**Gutachterliche Stellungnahme zum Schriftstück  
der Landesanstalt für Straßenbau und  
Verkehrswesen Bayern  
wegen fernstraßenrechtlicher Planfeststellung  
(B20 Ortsumfahrung Laufen),  
Zeichen LAB 8 P 8 A 20.40017 vom 20.5.2021**

Auftraggeber:  
ARNECKE SIBETH DABELSTEIN  
Dr. Wolfgang Patzelt  
Oberanger 34 - 36  
80331 München

*Beispielhafte Anordnung 4-gleisiger Bahnhof und Bundesstraße bei 5 m Tieflage und Gesamtbreite von 45 m incl. Stützwände, aus: Vorschlag für eine kombinierte Planung von Eisenbahn und Bundesstraße 20 in Laufen mit Bündelung und Tieferlegung der zwei Verkehrswege, 12.2.2019*

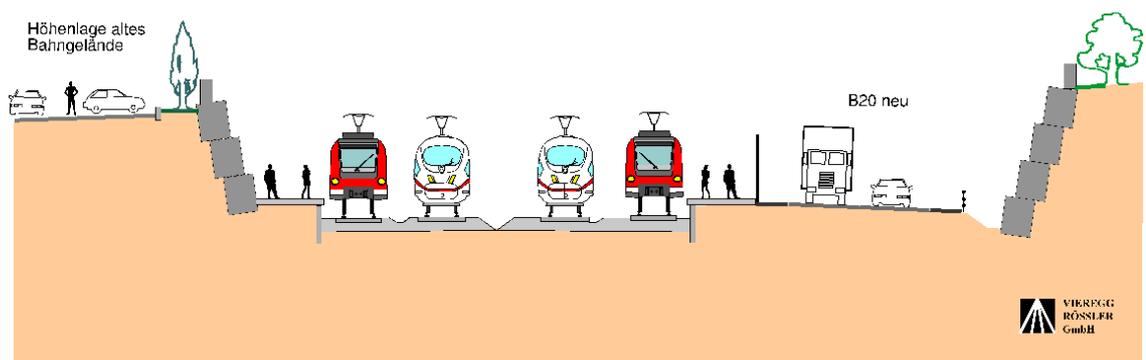
"So zeigt sich die Unplanbarkeit der Überlegungen von Viaregg/Rössler an dem Bild, das beispielhaft die Lage der Gleise und Straße zeigen soll (...). Es fehlt der Bahnhof, der sicherlich erheblich Platz benötigt. Es fehlt zwischen den beiden mittleren Gleisen ein Bahnsteig, der für das Ein- und Aussteigen in die beiden mittleren Züge erforderlich wäre. Es fehlt eine Zuwegung zu diesem Bahnsteig, der entweder über Treppen und Aufzüge von einer Unterführung oder einer Überführung erfolgen müsste. Ob die dargestellte Bauweise mit den Stützkonstruktionen am Rande des Troges umsetzbar wäre, ist offen. Bundesstraße und Bahngleise wären lediglich durch eine Lärmschutzwand getrennt, wobei offen ist, ob eine solche Planung verkehrssicher möglich wäre für den Fall des Abkommens eines Lkw von der B 20, der schlimmstenfalls die Lärmschutzwand durchbrechen könnte. (...) Ergänzt man die fehlenden Schritte, führen sie zu einem deutlichen Mehrbedarf an Platz und einer deutlichen Steigerung der Kosten."

Der "Bahnhof" (gemeint ist wahrscheinlich das Bahnhofsgebäude) verbleibt bei der Planung als historisches Bahnhofsgebäude an Ort und Stelle östlich des neuen Doppel-Verkehrsweges. Die dargestellte Skizze stellt die 200 km/h-Planung dar, bei der an den Durchfahr Gleisen entsprechend der Richtlinien und Gesetze keine Bahnsteige vorgesehen sind. Die Zuwegung kann mit schmalen 1,6 m breiten Treppen im Bereich des knapp 4 m breiten Bahnsteigs geschehen und/oder mit 4 m breiten Treppen am Anfang bzw. am Ende des Bahnsteigs. Die Stützkonstruktionen sind durch Einsatz der sog. "Bewehrten Erde" tatsächlich umsetzbar. Beispielsweise hat der Hersteller Huesker inzwischen für eine standardisierte Kombination aus Bewehrter Erde und Gabionenverkleidung eine Zulassung beim Eisenbahnbundesamt erhalten (Huesker Fortac Gabion). Die Lärmschutzwand kann auf einen gut 1 m hohen Betonwand-Sockel gestellt werden, der das Abkommen von Straßenfahrzeugen in den Raum der Eisenbahn zuverlässig verhindern kann. Im Übrigen ist ein Abkommenschutz entsprechend der einschlägigen straßenbaurechtlichen Richtlinien (Leitplanken) vorzusehen, die nicht in der Darstellung eingezeichnet sind. Diese werden innerhalb des Lichtraums der Straße errichtet. Zur Anwendung kommt hier die Richtlinie RPS "Richtlinie für passiven Schutz an Straßen durch Fahrzeug-Rückhaltesysteme" von 2009. Dort ist auch genau der Fall der eisenbahnparallelen Führung geregelt.
